九州電力株式会社玄海原子力発電所の発電用原子炉設置変更許可申請書

(3号及び4号発電用原子炉施設の変更)に関する審査書に係る

原子力規制庁への確認事項案について

佐 賀 県

速度構造について (X<sub>34</sub>-X<sub>34</sub>' 断面) (S波速度)

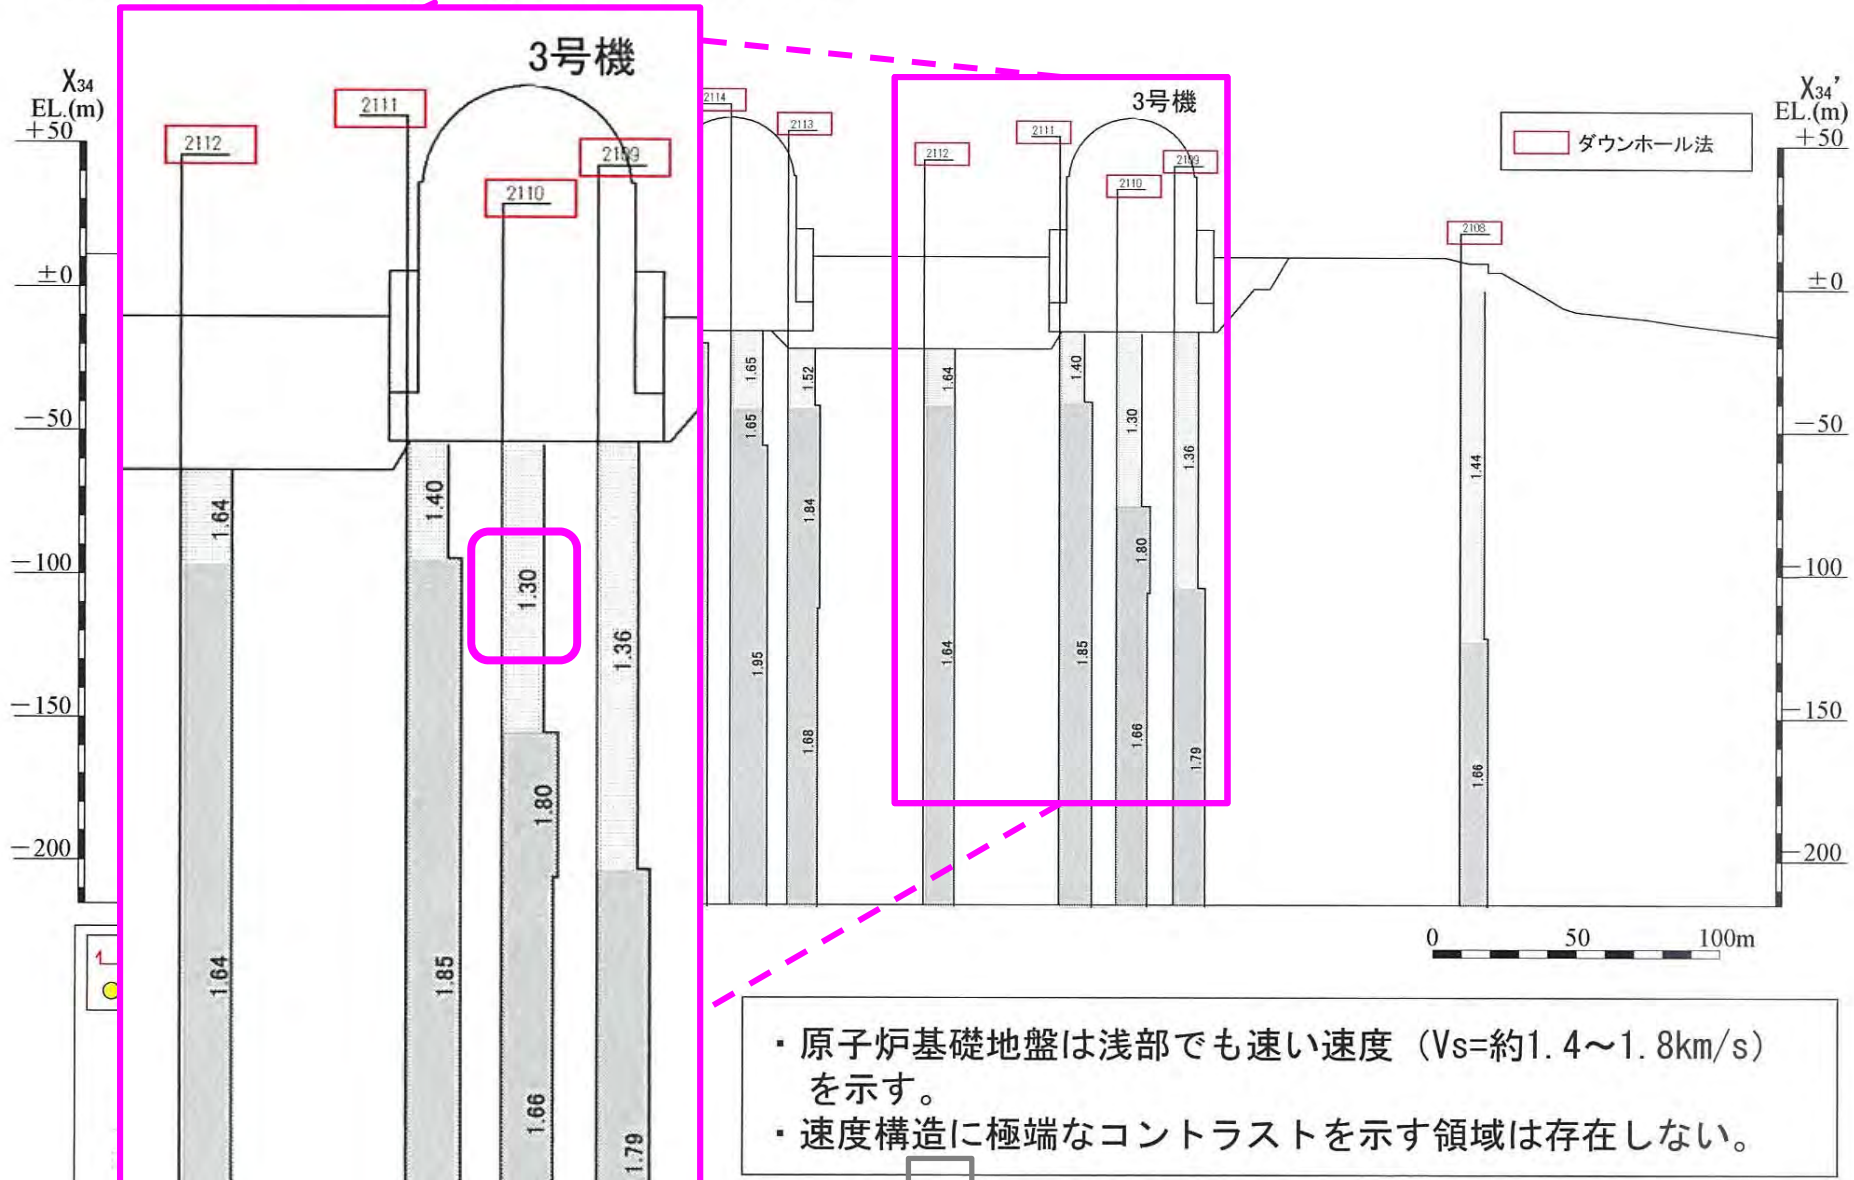
また、3号機原子炉建屋の直下の岩盤には、S波速度が約1.35km/sを下回る、『1.30km/s』の調査結果がみられるが、安全評価上の問題はないか。

- ・ 原子炉基礎地盤は浅部でも速い速度 (Vs=約1.4~1.8km/s) を示す。
- ・ 速度構造に極端なコントラストを示す領域は存在しない。

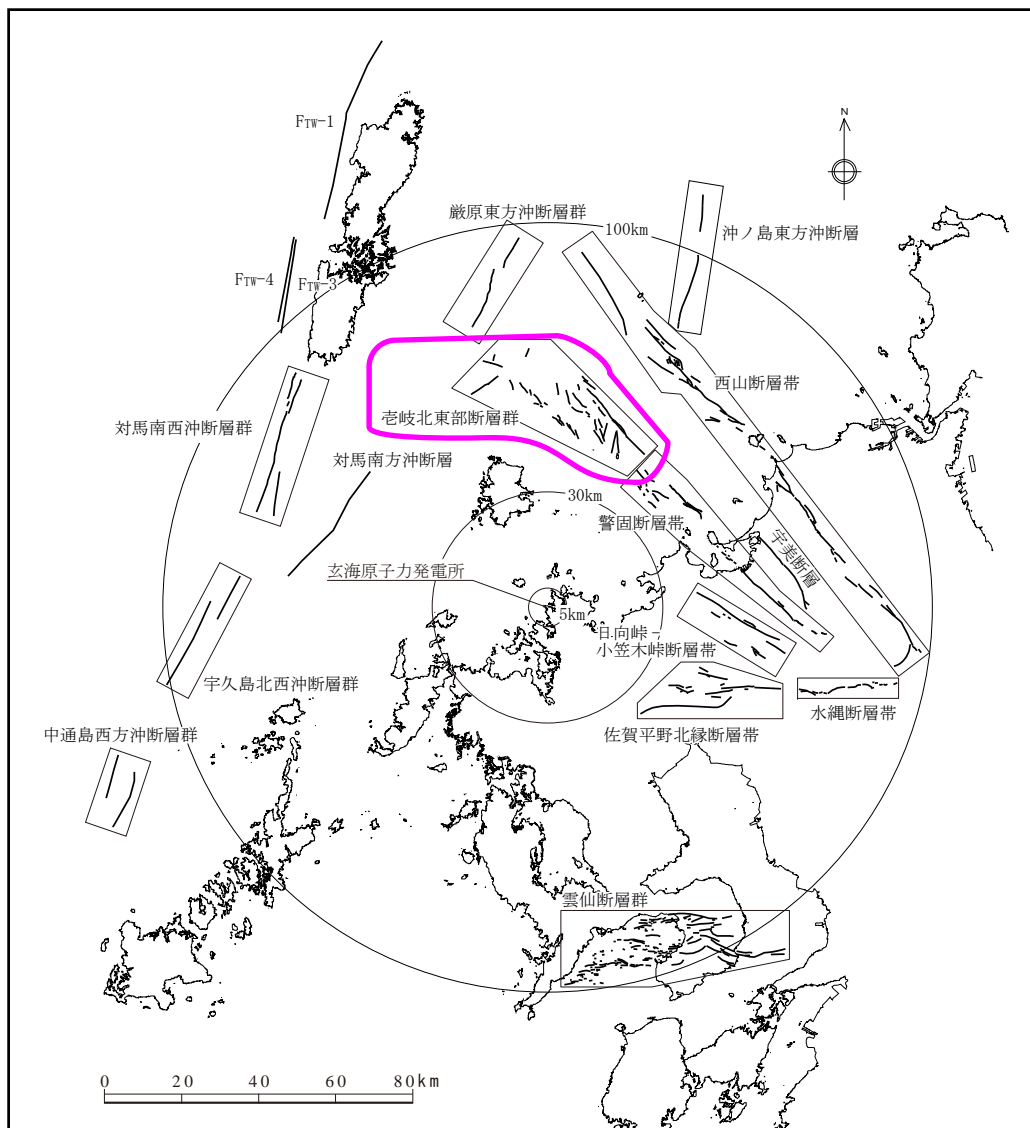
申請者が当初、壱岐北東部の断層群を「震源として考慮する活断層ではない」としていたことについて、再検討するよう求めた理由は何か。

規制委員会は、審査の過程において、申請者が当初、壱岐北東部に複数の断層が分布するが、震源として考慮する活断層ではないと評価していたため、断層評価を再検討するよう求めた。

これに対して、申請者は、壱岐北東部に分布する断層群を一連の断層とし、震源として考慮する活断層として評価を見直した。

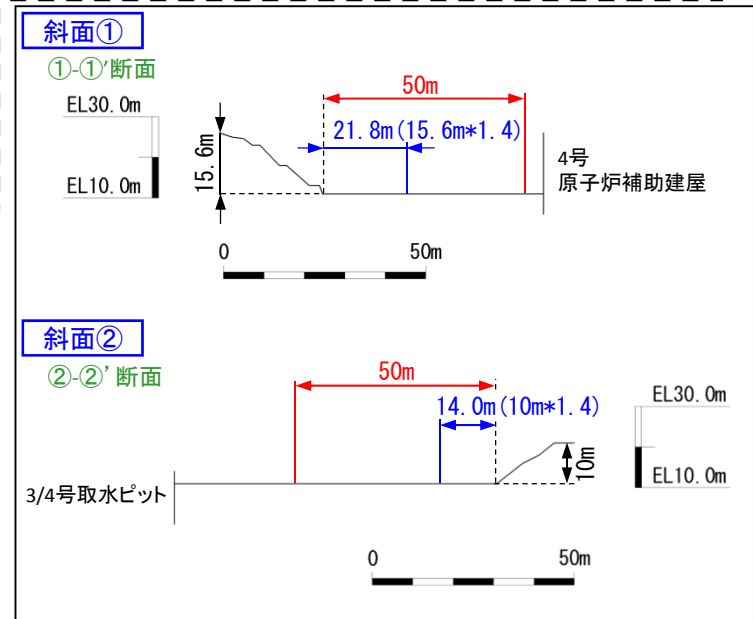
敷地内では今後も造成工事等が行われる可能性があるが、全ての工事が許認可の対象となるわけではない。許認可の対象ではない工事によって、耐震重要施設に影響を与える斜面が新たにできるようなおそれはないか。

1. 安定性評価の対象となる斜面は、耐震重要施設に対する周辺斜面の離隔距離及び斜面高さを考慮して検討した結果、対象施設と十分な離隔距離を有していることから、存在しない。

規制委員会は、耐震重要施設の周辺斜面について、申請者が安定性評価の対象となる斜面は存在しないことを確認していることから、解釈別記2の規定に適合していること及び地盤ガイドを踏まえていることを確認した。

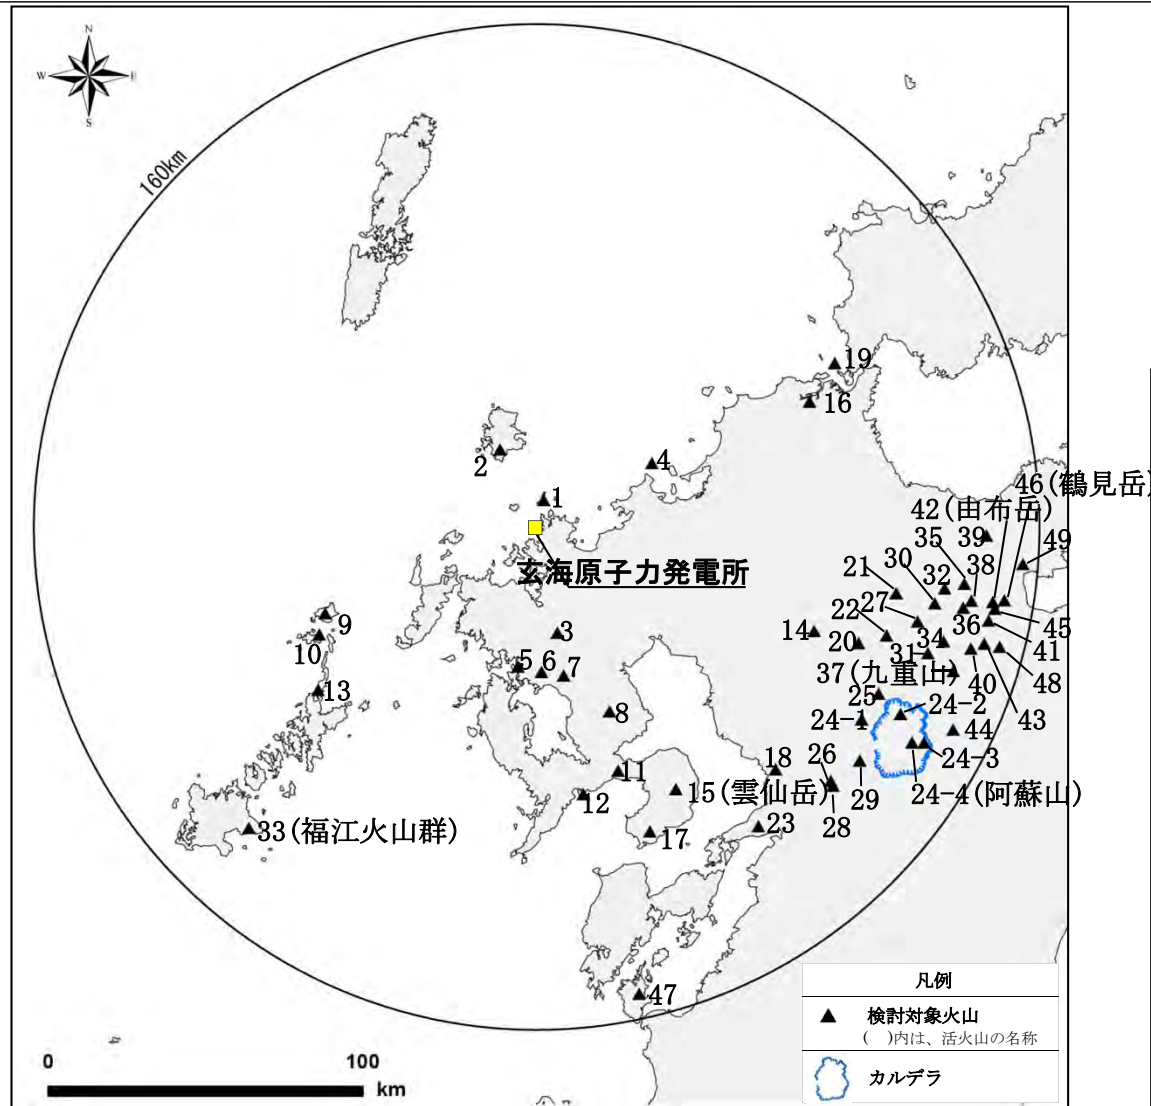
発電所に影響を及ぼし得る火山の抽出をする際、火山影響評価ガイドに基づき「発電所から半径160km」の領域を対象としているが、「半径160km」の根拠となったものは何か。

- (1) 文献調査等の結果より敷地から半径160kmの地理的領域内にある49の第四紀火山のうち、完新世に活動を行った火山として雲仙岳(うんぜんだけ)、阿蘇(あそ)カルデラ、福江(ふくえ)火山群、九重山(くじゅうさん)、由布岳(ゆふだけ)、鶴見岳(つるみだけ)の6火山を抽出した。なお、地理的領域外についても、九州において過去に火山爆發度指数(以下「VEI」という。)7以上の噴火が発生した加久藤(かくとう)・小林(こばやし)カルデラ、始良(あいら)カルデラ、阿多(あた)カルデラ及び鬼界(きかい)カルデラの4火山を抽出した。

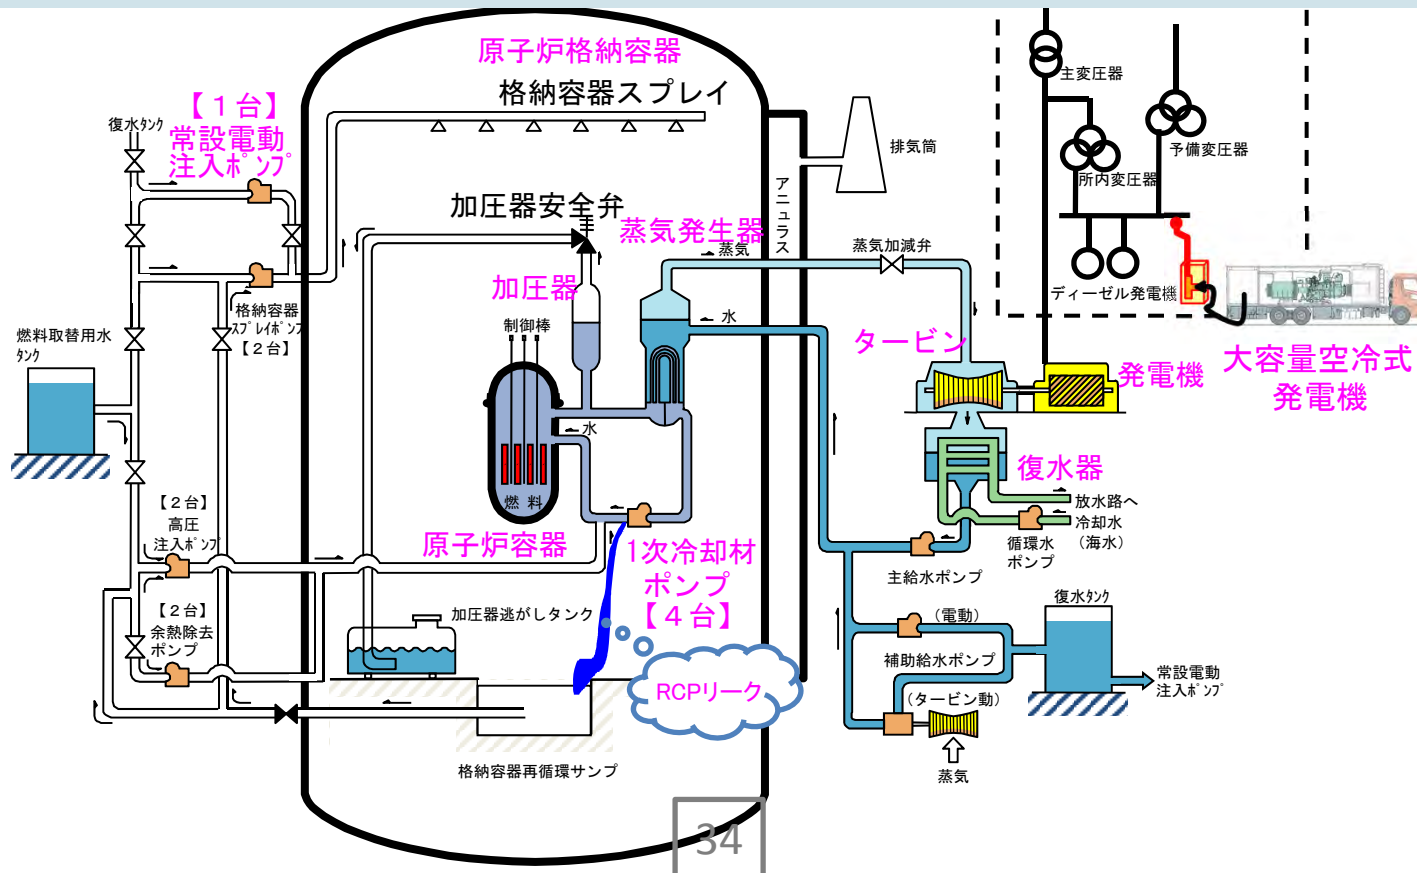
事故条件として、RCP（1次冷却材ポンプ）シール部からの漏えい率は定格圧力において1台あたり109m<sup>3</sup>/hを4台考慮することとされている。

これに対して常設電動注入ポンプの注水流量30m<sup>3</sup>/hで1次系保有水量が維持可能とされているのは、2次系強制冷却等により1次系が減圧されることから、RCPシール部の漏えい率が減少するためということか。

RCPシールLOCAが発生する場合には、代替炉心注水流量として常設電動注入ポンプの注水流量30m<sup>3</sup>/hを用いる。これは、1次冷却系圧力が0.7MPa[gage]に到達した時点で炉心注水を開始することにより、想定する漏えい流量に対して1次冷却系の保有水量の維持が可能な流量である。（略）

- a. 全交流動力電源喪失の発生後、RCP シールLOCA により、1 次冷却系の保有水量が減少するが、2 次系強制冷却による1 次冷却系の減温・減圧及び代替炉心注水を行うことにより、PCT は約390℃に、1 次冷却系の最高圧力は約16.3MPa[gage]に抑えられる。
- b. RCP シールLOCA により、1 次冷却材が原子炉格納容器内に漏えいすることで原子炉格納容器圧力及び温度は上昇するが、A、B格納容器再循環ユニットによる格納容器内自然対流冷却を行うことにより、原子炉格納容器の最高圧力は約0.130MPa[gage]に、原子炉格納容器の最高温度は約100℃に抑えられる。
- c. 高圧再循環運転による炉心冷却及び格納容器内自然対流冷却による原子炉格納容器内からの除熱により、原子炉を安定停止状態へ移行させることができる。
